URGENT : AVIS DE SÉCURITÉ

Dispositifs concernés : Tous les numéros de lot du manchon anti-plicature du greffon de sortie enduit du système d'assistance ventriculaire gauche HeartMate II® (LVAS HM II) de Thoratec (n° de catalogue 104692) et du greffon de sortie enduit HeartMate II de Thoratec (n° de catalogue 103393). Tous les numéros de série du kit d'implantation HeartMate II avec greffons enduits de Thoratec (n° de catalogue 104911 et 104912).

Fixation du manchon anti-plicature au greffon de sortie enduit

Figure 2. Greffon de sortie enduit avec manchon anti-plicature

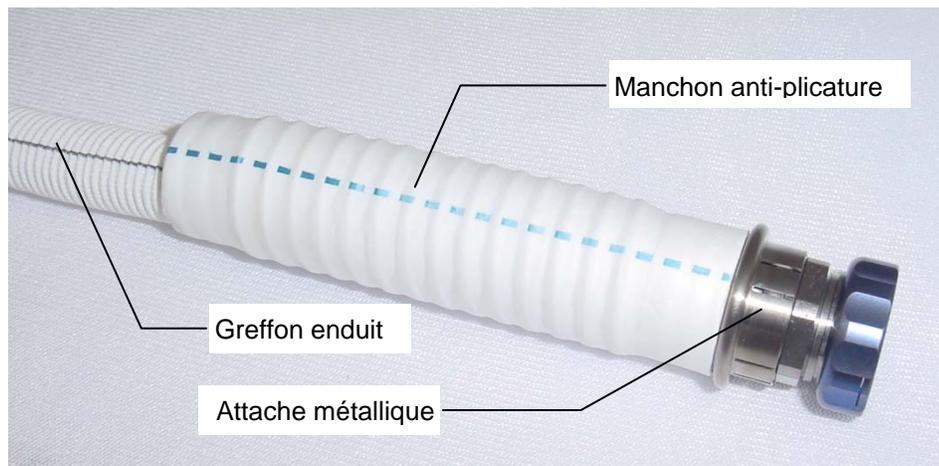
Des rapports récents ont été portés à la connaissance de Thoratec constatant une déconnexion du manchon anti-plicature du greffon de sortie enduit, un composant du dispositif LVAS HeartMate II. Le manchon anti-plicature est un tube ePTFE entourant le greffon de sortie à l'extrémité proximale de la pompe, conçu pour prévenir l'entortillement du greffon de sortie, comme le montrent les figures 1 et 2.

Thoratec a distribué 3 852 greffons de sortie enduits depuis la mise sur le marché du produit en février 2010. À la date du 6 février 2012, Thoratec a reçu cinq (5) rapports de patients devant subir des interventions chirurgicales – en raison de symptômes tels qu'une lenteur du débit de la pompe, une hémolyse, une variation du débit, de la vitesse et/ou de l'alimentation de la pompe, ou une aggravation des symptômes d'insuffisance cardiaque – au cours desquelles il a été constaté que le manchon anti-plicature du greffon de sortie était déconnecté de ce dernier. À la date de cette lettre, quatre (4) de ces patients continuent de bénéficier d'un dispositif d'assistance ventriculaire (VAD) et un (1) est décédé suite à une défaillance de plusieurs organes, après plusieurs jours d'oxygénation par membrane extra-corporelle (ECMO). Toutefois, il n'est pas possible de déterminer avec précision si la déconnexion du manchon anti-plicature du greffon de sortie est à l'origine de l'état de ces patients ou y a contribué. La déconnexion du manchon anti-plicature du greffon de sortie peut entraîner un entortillement ou une déformation du greffon, et est susceptible de causer les symptômes observés. Thoratec a reçu vingt-quatre (24) rapports supplémentaires concernant une déconnexion des manchons anti-plicature, observée sur les images radiographiques ou durant les interventions chirurgicales (ex. : transplantation, explantation, remplacement de la pompe), n'ayant aucun rapport avec des symptômes pouvant être associés à des manchons anti-plicature déconnectés. Sur l'ensemble des vingt-neuf (29) rapports, trois (3) d'entre eux signalent une hémorragie grave durant l'intervention, pouvant être causée par l'abrasion du greffon par le manchon anti-plicature déconnecté.

- 1) Pour toutes les nouvelles procédures d'implantation du LVAS HeartMate II, connectez le manchon anti-plicature au greffon de sortie conformément au mode d'emploi révisé, joint en annexe à cette lettre (Annexe A).

ATTENTION : veillez à la connexion complète et uniforme du manchon anti-plicature, car un mauvais raccordement peut provoquer l'entortillement et l'abrasion du greffon, et entraîner de graves effets non désirés tels qu'une lenteur du débit LVAD et/ou une hémorragie.

Figure 1. Fixation du manchon anti-plicature au greffon de sortie enduit (correct et incorrect)

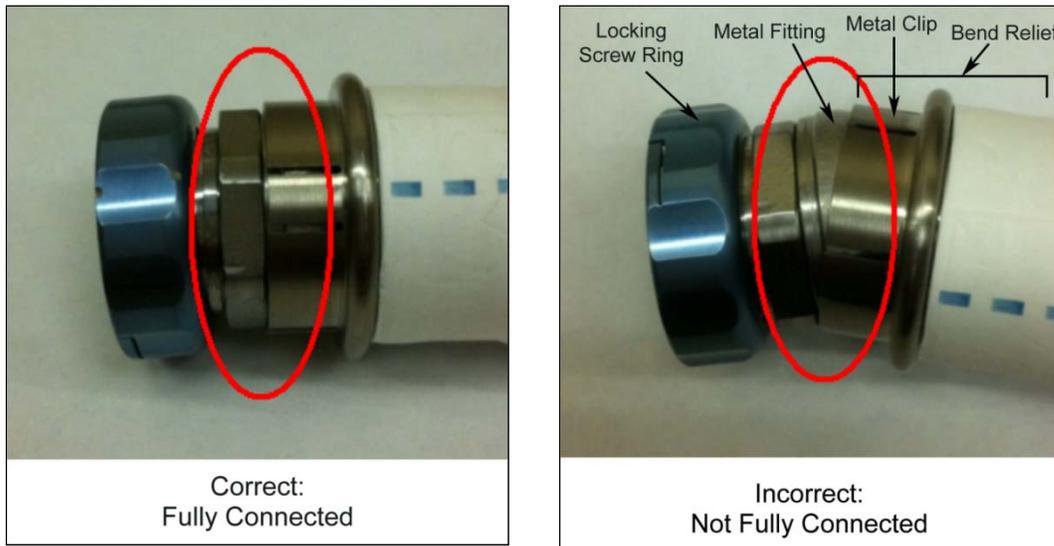
Glissez le manchon anti-plicature par-dessus le raccord métallique en direction de la bague fileté de verrouillage, jusqu'à ce qu'il s'enclenche en position. Inspectez visuellement le manchon anti-plicature pour vérifier qu'il est complètement raccordé et bien en contact avec le greffon de sortie enduit (voir **Figure 1**). La position correcte est confirmée en effectuant les étapes suivantes :

- b. Essayez de tourner le manchon anti-plicature connecté en tournant l'attache métallique autour de la circonférence complète de celui-ci. Si le manchon anti-plicature a été connecté complètement et de manière uniforme, l'attache métallique doit tourner facilement et ne pas se détacher de la bague de verrouillage métallique.

Veillez à la connexion complète et uniforme du manchon anti-plicature, car un mauvais raccordement peut provoquer l'entortillement et l'abrasion du greffon, et entraîner de graves effets non désirés tels qu'une lenteur du débit LVAD et/ou une hémorragie.
